Aan: Minister voor Medische Zorg

Van: Comité bouwkundige aanpassingen IC-opstapeling

Advies Comité bouwkundige aanpassingen IC-opstapeling

COOCZ20023 - ADRZ Goes

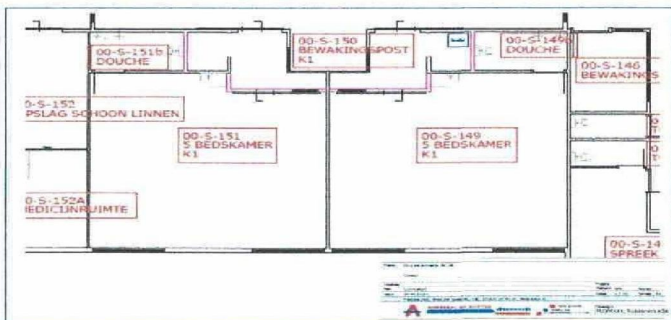
Het is niet mogelijk om de IC van het ADRZ te compartimenteren. Het betreft een afdeling met rondom patiëntenkamers en dienstruimtes met in het ruime middendeel een balie. Om besmettingen binnen de afdeling te voorkomen wordt het aantal isolatiekamers uitgebreid.

Tweede aanpassing: de Acute Opname Afdeling (AOA) van ADRZ heeft regulier 46 bedden. Fysiek is het echter mogelijk om 56 bedden te openen doordat twee 5 persoonskamers regulier niet in gebruik zijn. Hiermee wordt het mogelijk om extra capaciteit te creëren voor opname van COVID-19 patiënten, de AOA is namelijk geschikt voor deze categorie patiënten.

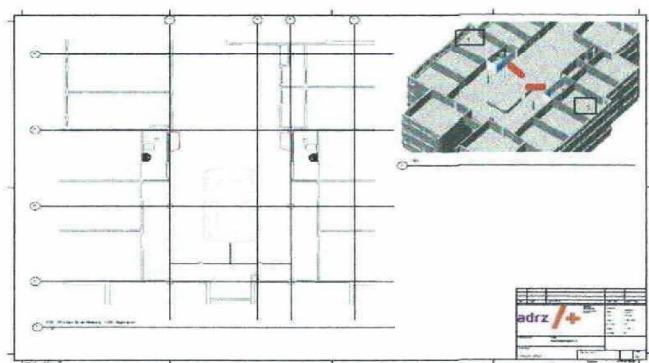
Het plan behelst dat naast de bestaande isolatiekamers een derde (kamer 3) en vierde isolatiekamer (K12) worden gerealiseerd. Kamer 12 is aan de overzijde van kamer 3 gelegen. De extra bedden worden buiten de muren van de IC georganiseerd op de naastgelegen CCU afdeling. Totaal 14 IC-bedden. De COVID zorg zal georganiseerd worden op de reguliere Intensive Care, in combinatie met non-COVID-zorg. De IC-bedden op de CCU afdeling zullen in principe bezet worden met non-COVID-zorg tenzij het scenario om een ander besluit vraagt.

Aan de buitenzijde van de huidige eenpersoonskamers wordt een sluis gebouwd, gebruikmakend van een deel van de huidige gang/middenruimte.

De uitbreiding van de IC-capaciteit vindt plaats buiten de muren van de huidige IC, namelijk op de CCU. Op de IC wordt de isolatiecapaciteit vergroot. Dit betreft de aanbouw van een sluis en ingrijpende installatietechnische aanpassingen om de scheiding van schone en vuile luchtstromen te waarborgen. Ondanks de hoge kosten vindt het Comité deze aanpak wel logisch, functioneel en passend.
